監査結果公表第5号

工事監査結果報告について

1 工事の名称 四日市中央線道路整備工事（その2）

1 工事の名称 常磐ポンプ場No.6 雨水ポンプ設備更新工事

[図 1] 歩道舗装 A (一般部 t360)

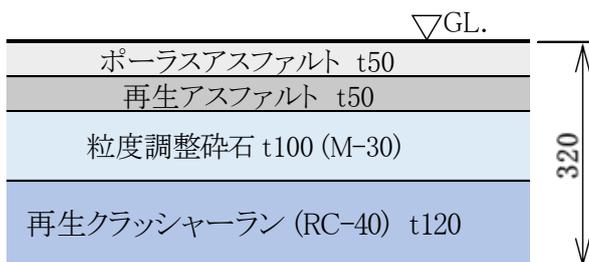
インターロッキング A タイプのアクセント石は、当初設計の緑御影石をコスト低減の観点からガラスカレット入りの人造のブロックに変更している。

インターロッキングブロックの厚みは通常は 6 cm であるが、災害時等の消防車の荷重動線なども考慮して当該工事では厚み 8 cm を採用している。下の路盤も碎石等の上にアスファルト舗装を用いており、通常の人や自転車の通行でのたわみは生じないようにメンテナンスフリーを想定している。

[図1] No. 6 雨水ポンプ設置状況 (赤線部が今回更新機器)

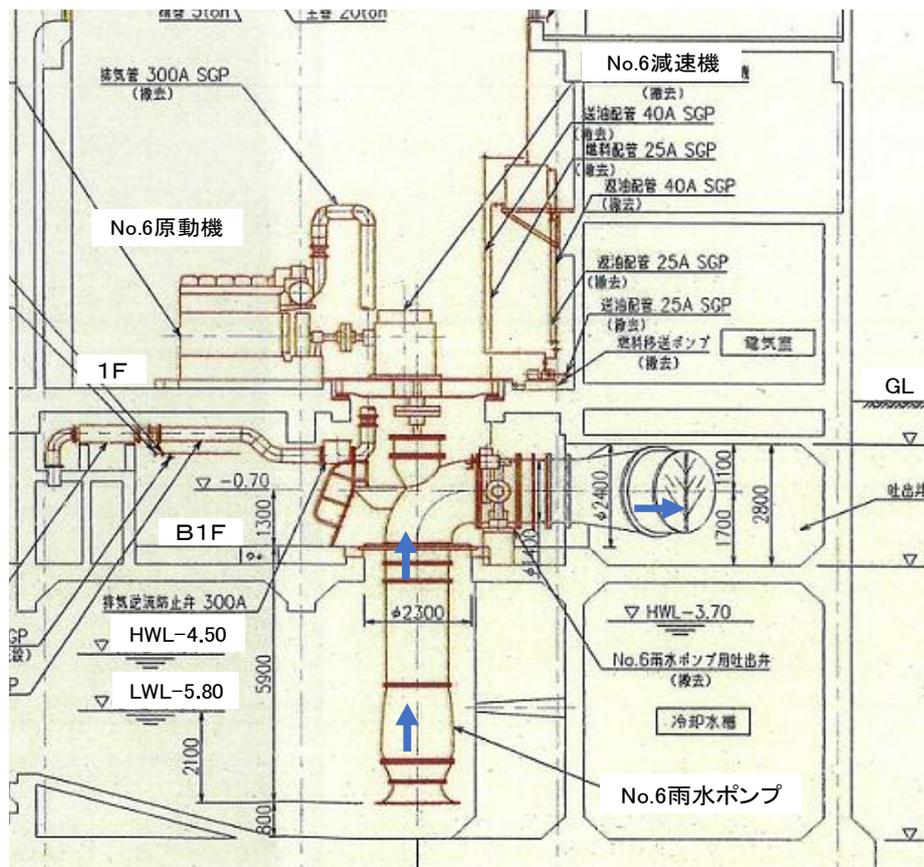
設置後 45 年間は十分に維持管理されてきたと推測できるが、今後、突発的な故障も考えられる。ストックマネジメントの観点から修繕か更新かの選択を行っている。同等品による今回の更新は妥当であると言える。
